改善箇所説明図

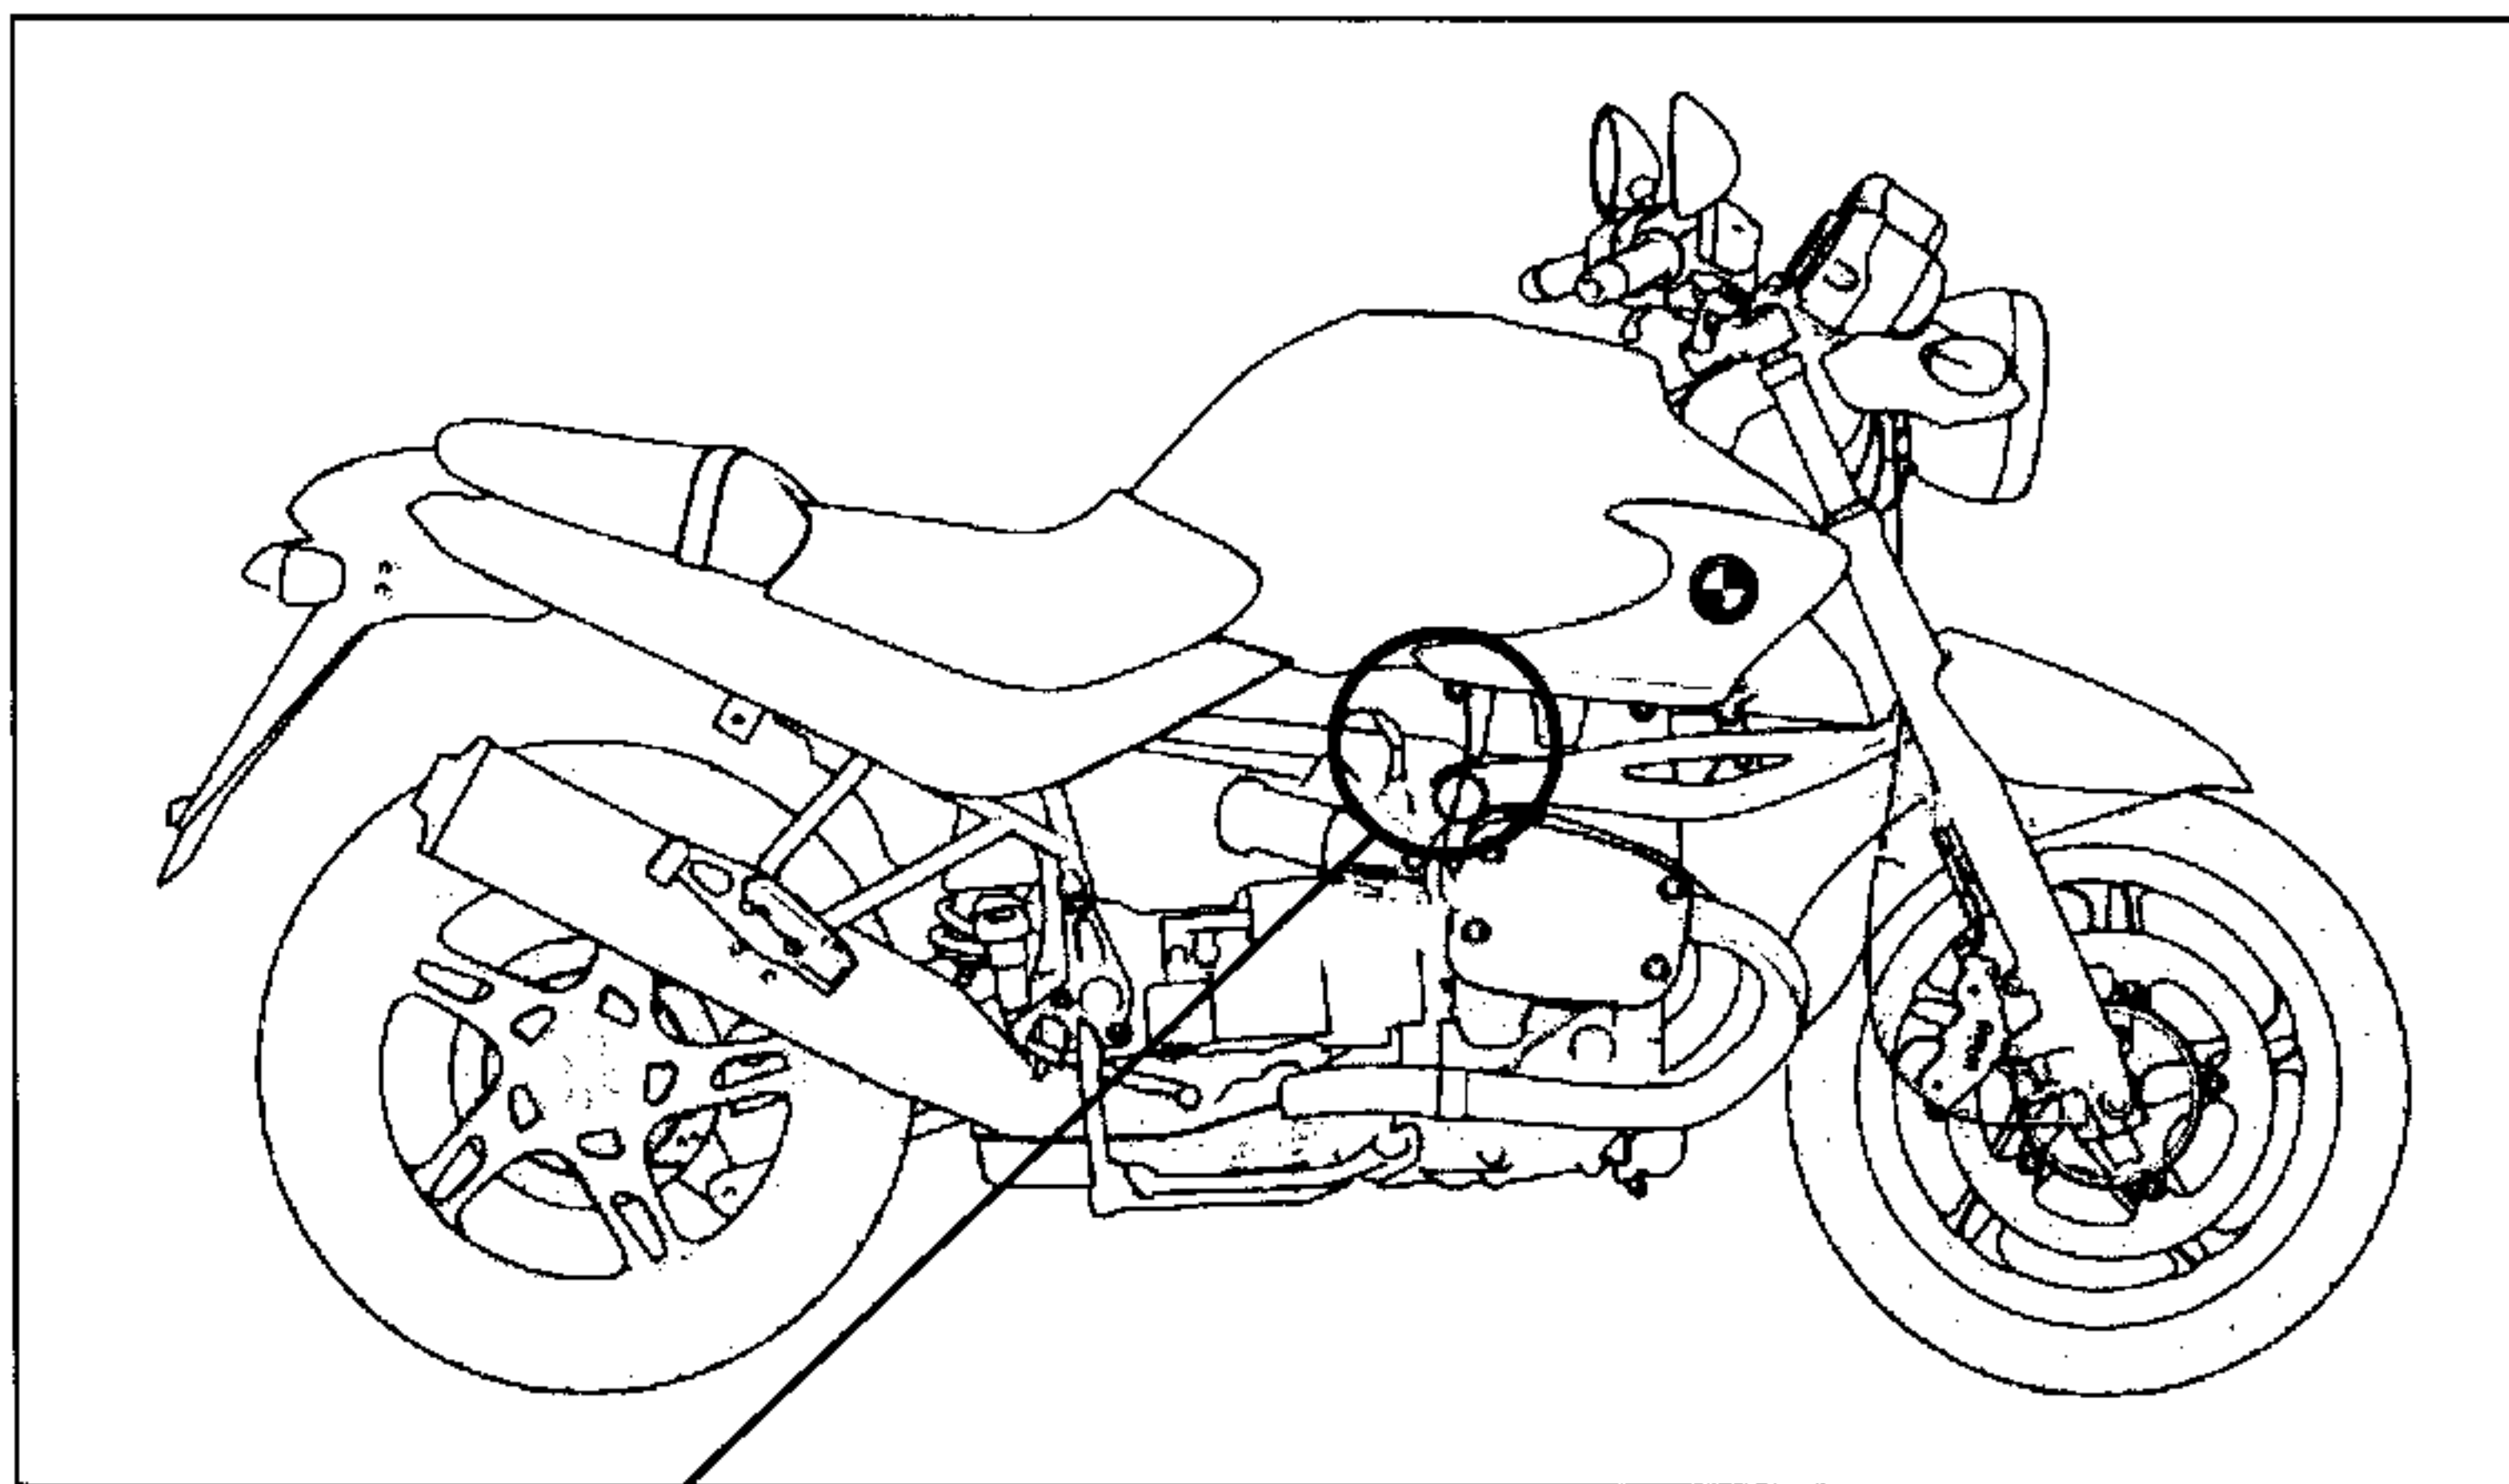
- ①燃料ホースコネクターを脱着した際、オーリングがずれるものがあるため、当該コネクターの脱着を繰り返し行くとオーリングが損傷し、燃料が漏れ、最悪の場合、火災に至るおそれがある。
- ②燃料ホースクランプの締め付けが不十分なため、エンジンの振動等により当該クランプ部から燃料が漏れ、最悪の場合、火災に至るおそれがある。

- ① ホースコネクターを点検し、漏れがある場合、オーリングを交換する。
- ② ホースクランプを増し締めする。

- ①当該コネクターの脱着のたびにオーリングを交換するよう基準を変更し、その旨を徹底するため警告ラベルを燃料タンクに貼る。なお、当該コネクターから燃料漏れがある場合は、オーリングを新品と交換する。
- ②当該クランプを増し締めし、燃料漏れがある場合は当該クランプ及び燃料ホースを新品と交換する。
